Beschlussvorlage

Vorlage Nr.: 0336/2019/HET/BV

Bauantrag für die Umwandlung eines Naturrasen- in einen Kunstrasenplatz, Hauptstraße 65

Datum:	16.09.2019	bearbeitet:	ak/eh	Plan Nr.:	
Blatt-Gr.:	DIN A 1	Maßstab:	1 : 200	G	_01.0

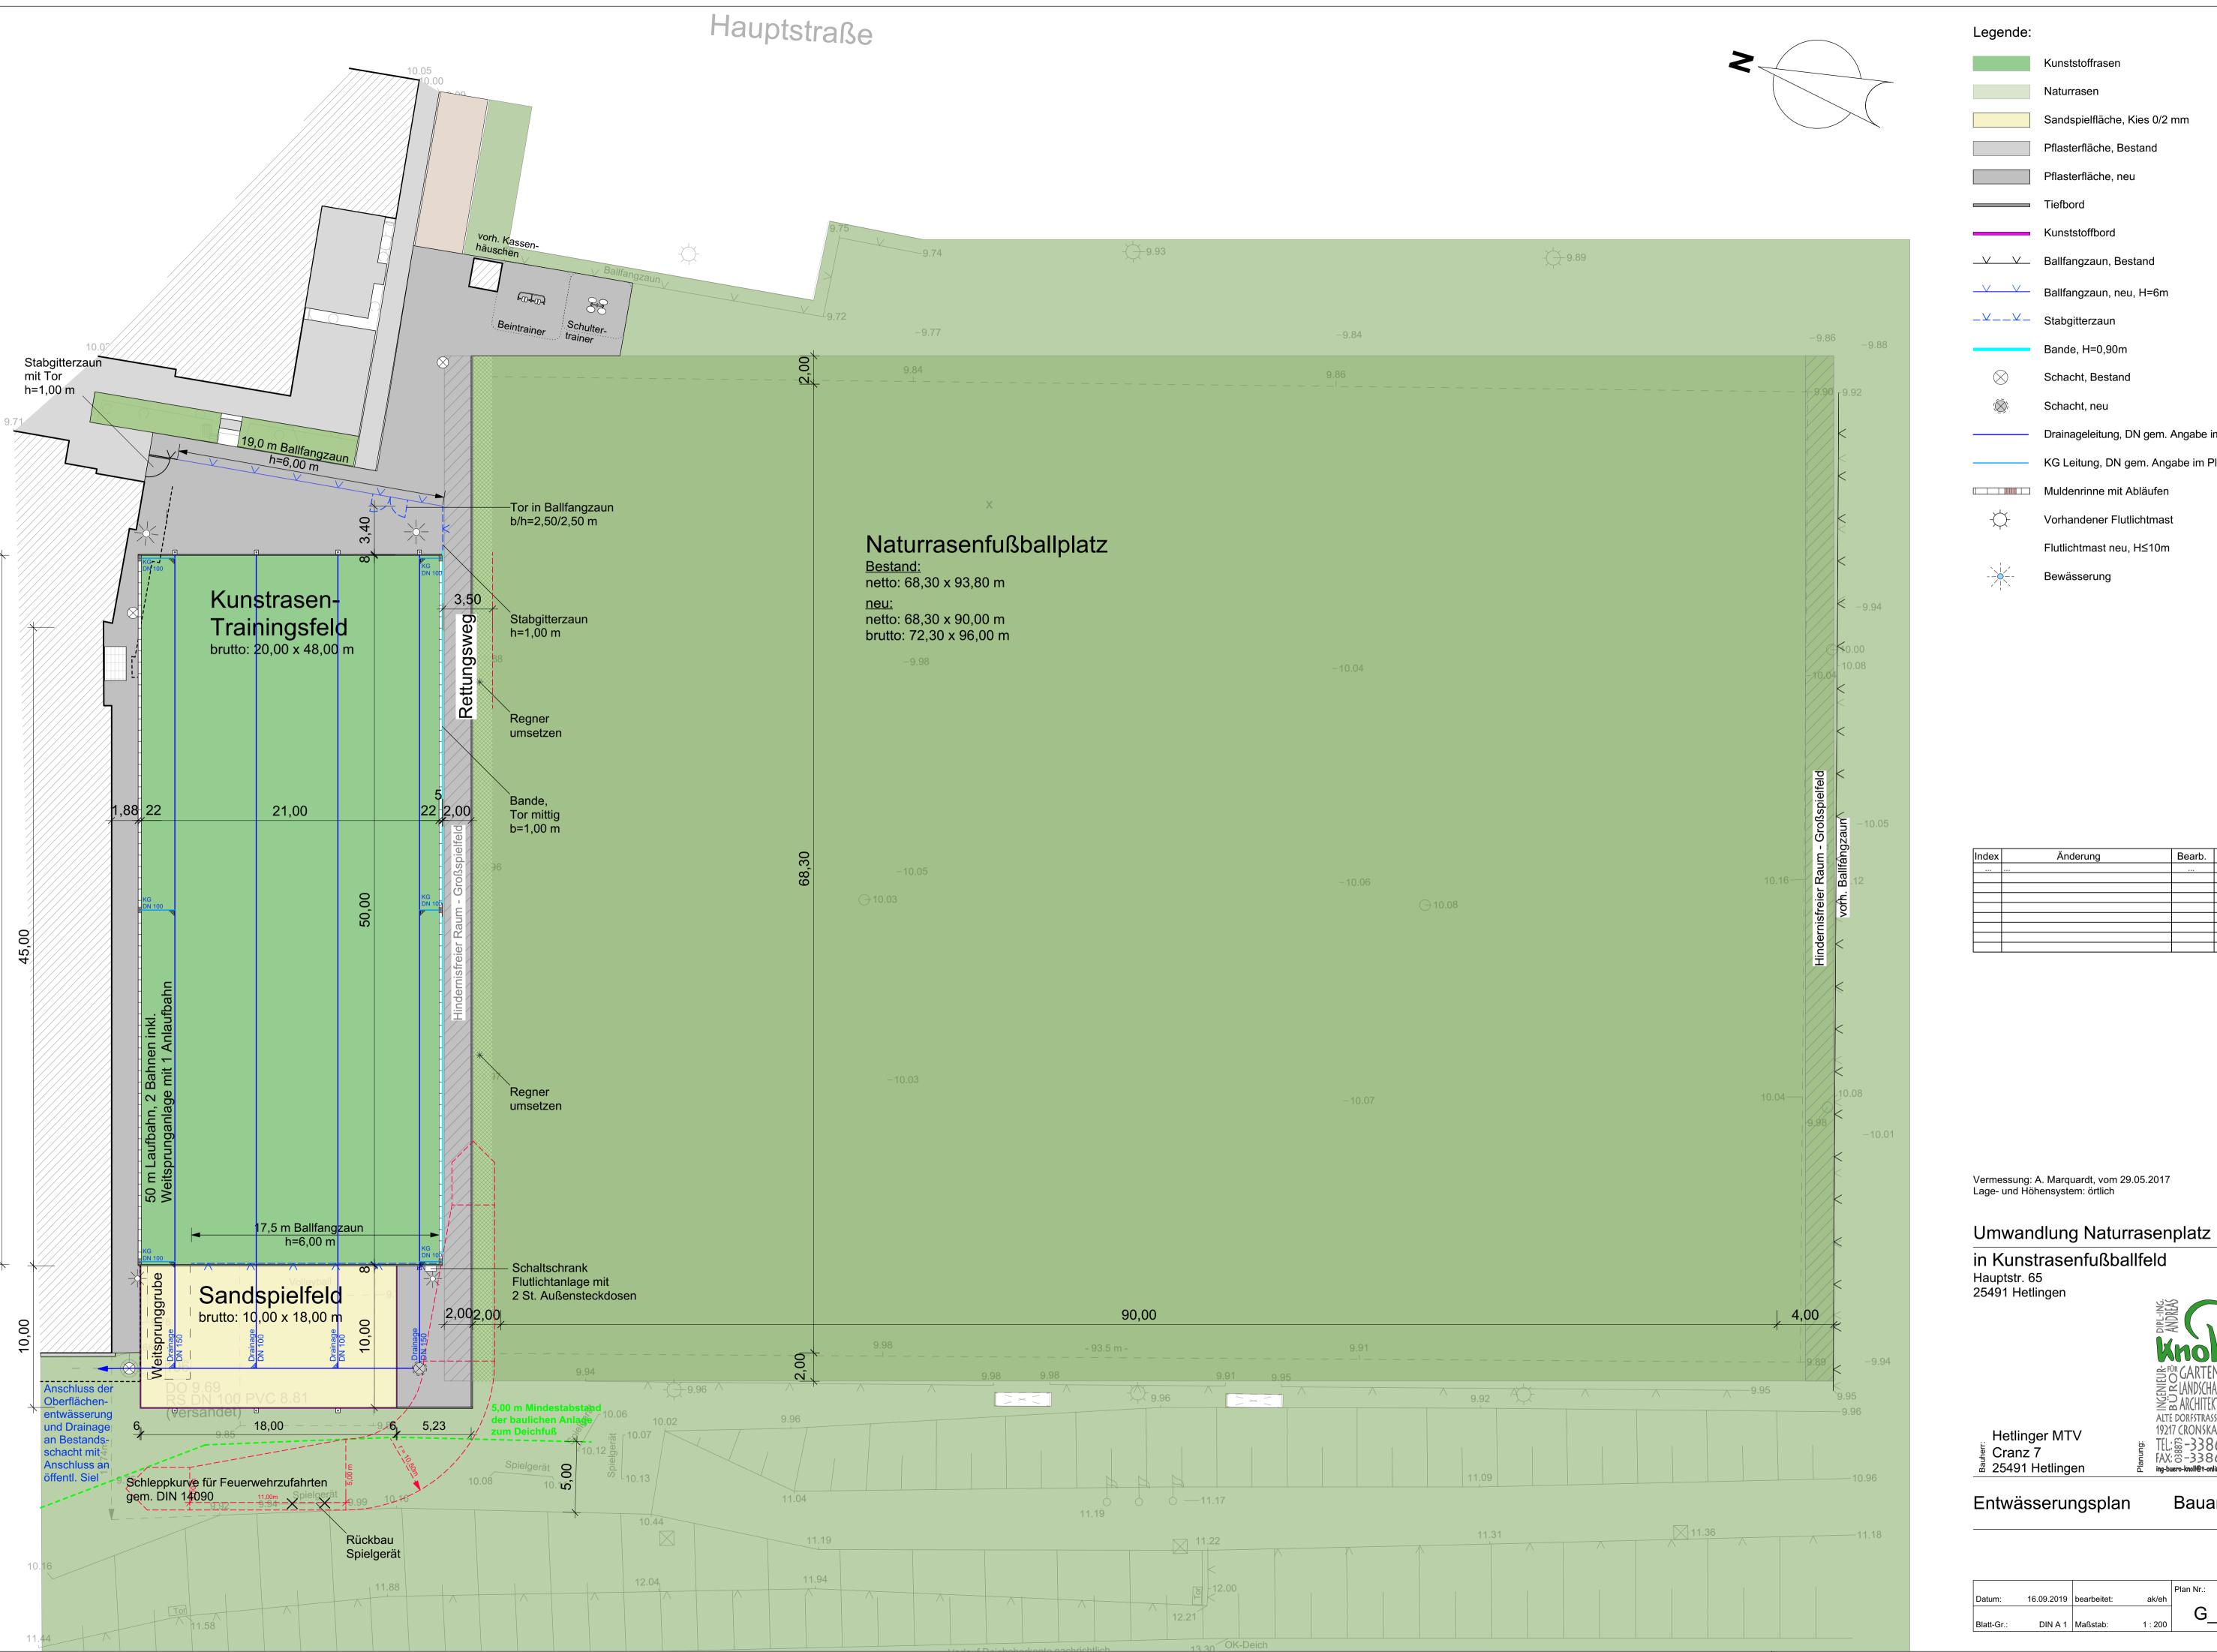
Von der UK Nord wurde in diesem Zusammenhang bereits mit E-Mail vom 22.06.2017 darauf hingewiesen, dass der hindernisfreie Raum des Kunstrasenplatzes zur Mauer des Schulgebäudes 2 m betragen soll.

In der Planung des Zuwendungsantrags war dieser Abstand in weiten Teilen vorhanden. Die aktuelle Planung sieht jedoch nur noch 1,88 m vor. In Teilbereichen ist der Abstand weit darunter. Das Kunstrasenfeld rückt damit näher an das Schulgebäude heran.

Die Feuerwehrzufahrt soll über einen Teil des vorhandenen Rasenspielfeldes laufen. Der Bereich muss so ertüchtigt werden, dass schwere Feuerwehrfahrzeuge die Zufahrt auch bei sehr schlechtem Wetter befahren können.

Die Fenster sind zwar aus bruchfestem Glas hergestellt, es ist aber zu befürchten, dass an die Fenster prallende schmutzige Bälle zu einem Verkratzen der Fensterscheiben führen, sodass die Fensterscheiben frühzeitig ausgetauscht werden müssen.

Ferner wird durch das Spielfeld eine zusätzliche Lärmbelastung in der Schule befürchtet.

Bauordnungsrechtliche Fragen, wie z.B. hindernisfreie Räume, Abstände und die Feuerwehrzufahrt sind vom Kreis Pinneberg zu prüfen.

Bauordnungsrechtliche Fragen, wie z.B. hindernisfreie Räume, Abstände und die Feuerwehrzufahrt sollen vom Kreis Pinneberg geprüft werden.
